تاریخ: ۱۳۹۸/۱۰/۰۸
شماره: ۱۳۹۸-۱۲۳
کلید مدرک: ۱۷۸۵۵

اطلاعیه فنی

| معرفی خودروهای پژو ۴۰۵، پارس ۲۰۶ TU3 و XU7 و پژو پارس ۴۰۵ و ۲۰۶ TU3 | عنوان اطلاعیه |

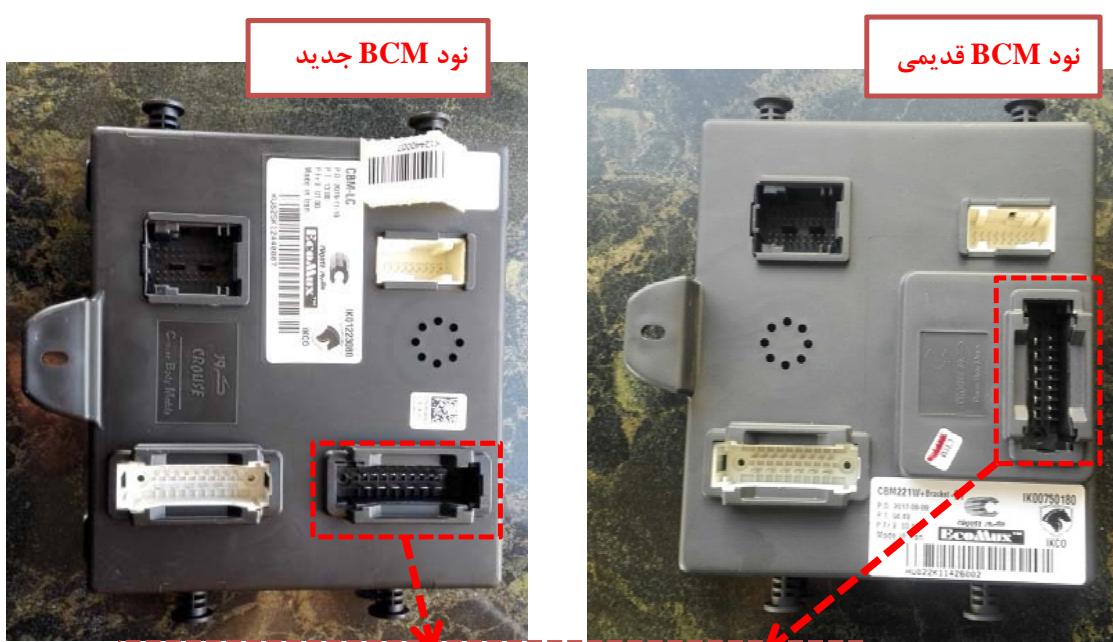
۱. سیستم مالتی پلکس: به دلیل حذف FCM (نود محفظه موتور)، وظایف آن را نود مرکزی داخل

اتاق BCM انجام می دهد و تغییرات شبکه به شرح زیر است:

- حذف یونیت FCM از محفظه موتور

- جایگزینی BCM قدیمی با BCM جدید با قابلیت انجام وظایف FCM

- با توجه به ارسال پیامهای مربوط به FCM توسط BCM جدید بر روی شبکه نیاز به تغییر سخت افزاری یا نرم افزاری در نود های دیگر شبکه نمی باشد.

تفاوت ظاهری دو نود در نحوه قرار گیری کانکتور ۱۵ پایه مشکی رنگ
